**REPÚBLICA DE CHILE  
SERVICIO DE EVALUACIÓN AMBIENTAL  
DIRECCIÓN EJECUTIVA  
GRC**

**RESUELVE LOS RECURSOS DE RECLAMACIÓN (PAC) ATINGENTES AL PROYECTO “MODERNIZACIÓN DE ÁREAS Y EQUIPOS DE CURTIEMBRE RUFINO MELERO PLANTA CURICÓ”, CUYO PROPONENTE ES CURTIEMBRE RUFINO MELERO S.A.**

**RESOLUCIÓN EXENTA N° (AL COSTADO)**

**Figura N° 1:** Área de Influencia Turismo Adenda Complementaria

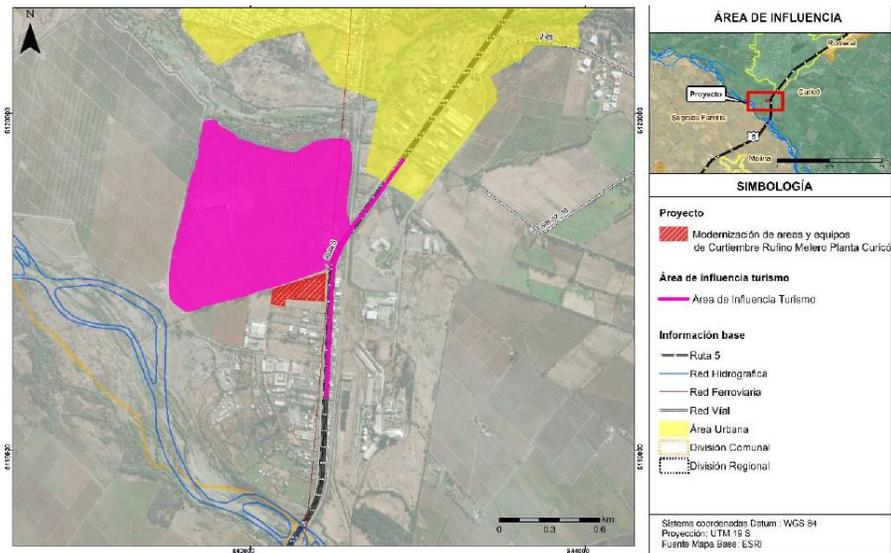
- 14.1.6 Que, en respuesta a las observaciones presentadas, el Proponente en la Adenda Complementaria, incorpora la Viña Miguel Torres al área de influencia del Proyecto, tal como se muestra en la siguiente Figura:
